ODPOWIEDZI**Dotyczy zamówienia w trybie podstawowym z możliwością negocjacji na
przebudowę drogi w popegeerowskiej części miasta Stargard - ulica Giżynek**

Zamawiający Gmina Miasto Stargard w odpowiedzi na pytania i wnioski Wykonawców informuje:

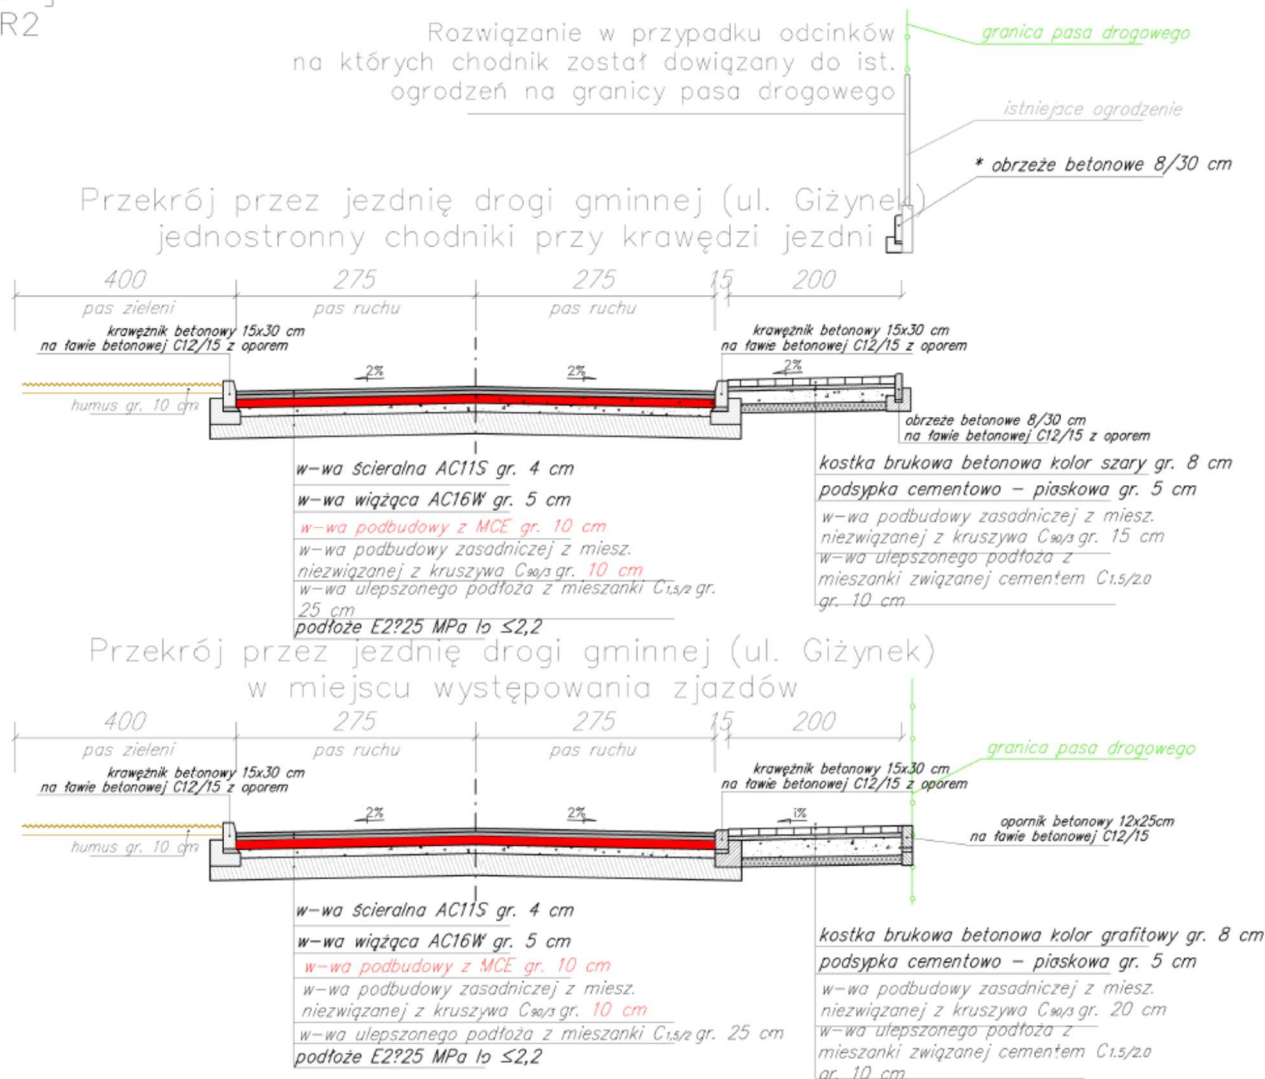
Dotyczy D.05.03.05a. Treść SST jest niespójna w zakresie kategorii ruchu drogi, dla której należy zaprojektować mieszankę AC11S. W pkt.2.3 wskazano KR2, natomiast w tablicach nr 3 i 4 podano wymagania dla KR3-4 (pomimo opisu sugerującego KR2). Prosimy o wyjaśnienie rozbieżności.

Dotyczy D.05.03.05a, pkt.2.2. Nie przedstawiono wymagań dla kruszywa niełamanego drobnego, co jest niezgodne z dokumentem przywołanym w pkt.10.2, tj. WT1-2014. Zgodnie z przytoczoną instrukcją techniczną materiał ten można stosować do warstw ścieralnych KR1-2. Prosimy o uzupełnienie treści SST, bądź potwierdzenie, że należy stosować materiały zgodne z aktualnymi wytycznymi.

Dotyczy D.05.03.05b. Treść SST jest niespójna w zakresie kategorii ruchu drogi, dla której należy zaprojektować mieszankę AC16W. W pkt.2.3 wskazano KR2, natomiast w tablicach nr 4.2 i 5.2 podano wymagania dla KR3-4 (pomimo opisu sugerującego KR2). Prosimy o wyjaśnienie rozbieżności.

Dotyczy D.05.03.05b. W pkt.2.5 wskazano do zaprojektowania mieszanki AC16W - asfalt 35/50. Informujemy, że zgodnie z WT2-2014, w przypadku KR2 należy obowiązkowo stosować lepiszcze 50/70.

Konstrukcja nawierzchni została przyjęta dla kategorii ruchu KR2, natomiast mieszanki mineralne powinny być zaprojektowane i wykonane na wymagania jak dla KR3.

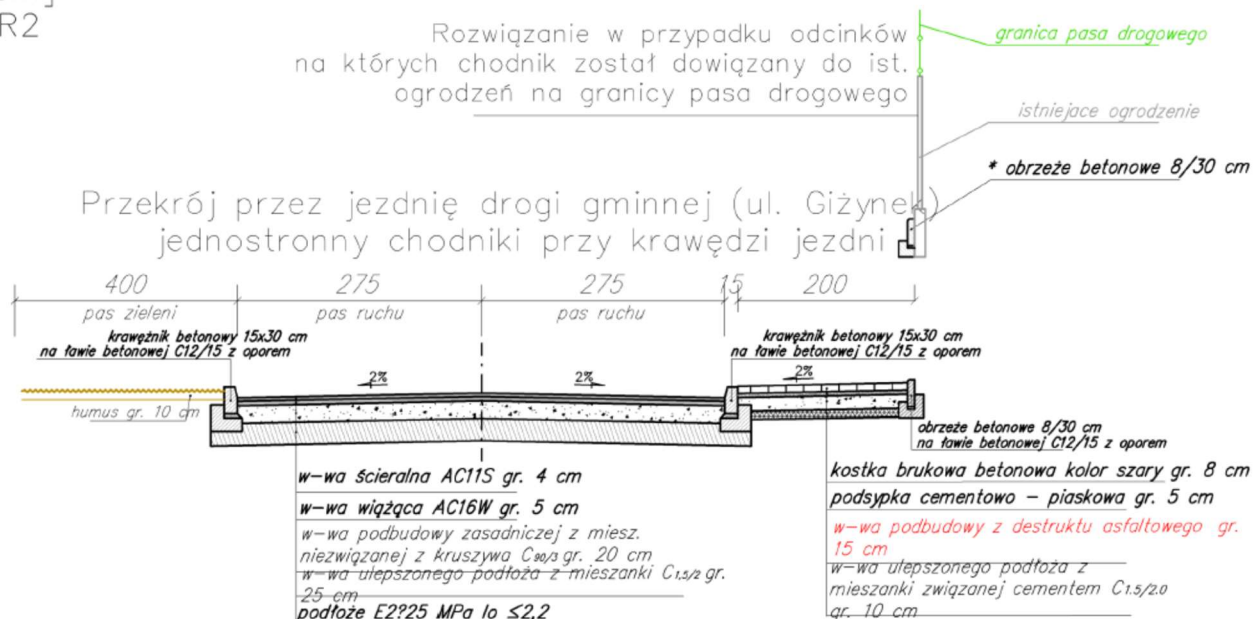
Projekt zakłada rozbiórkę nawierzchni bitumicznej zawierającej smołę wraz z jej utylizacją. W związku z bardzo dużymi kosztami utylizacji odpadów niebezpiecznych zawierających lepiszcze smołowe (ok. 1000 zł/Mg) Wykonawca zwraca się z prośbą o zmianę projektu zakładającą wykorzystanie destruktu uzyskanego w wyniku frezowania nawierzchni. Proponujemy dwa rozwiązania: 1. zmiana konstrukcji jezdni i zastosowanie dwóch warstw podbudowy (kruszywo gr. 10 cm i MCE gr. 10 cm), zamiast jednej warstwy kruszywa gr. 20 cm;

2. wbudowanie destruktu w konstrukcję chodnika zamiast podbudowy z kruszywa łamanego.

Biorąc pod uwagę powyższe, mając na uwadze ochronę środowiska, rekomendacje IBDiM oraz względy finansowe, prosimy o zgodę na zmianę konstrukcji jezdni z uwzględnieniem warstwy podbudowy z MCE lub wbudowanie frezu w konstrukcję chodnika.

Obecnie Zamawiający nie dysponuje badaniami oraz dokumentami umożliwiającymi podjęcie decyzji o możliwości ponownego wykorzystania materiału na terenie budowy. Na etapie postępowania, przygotowując kosztorys ofertowy należy założyć **wywóz i utylizację materiału z rozbiórki**. Przydatność materiału bitumicznego będzie analizowana na etapie wykonawczym w uzgodnieniu z inspektorem nadzoru branży drogowej.
